改善箇所説明図

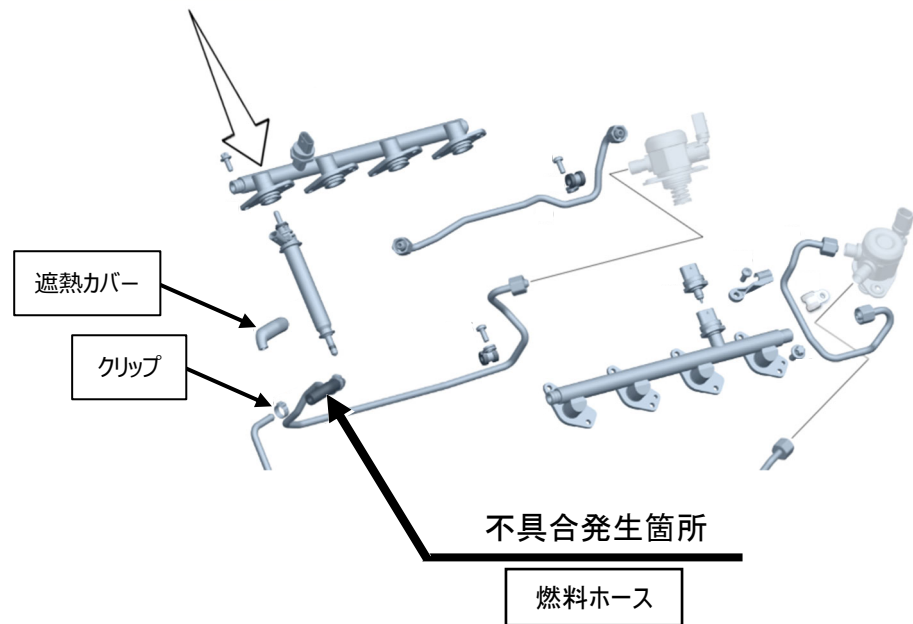
燃料ホースにおいて、材質の選定が不適切なため、熱による劣化が進むことがある。そのため、接続部の気密性が低下することで燃料漏れが発生するおそれがある。

全車両、燃料ホースを新品に交換して対策されたクリップで固定した後、遮熱カバーを装着する。

識別：車台番号の付近に黄色の識別ペイントを塗布する
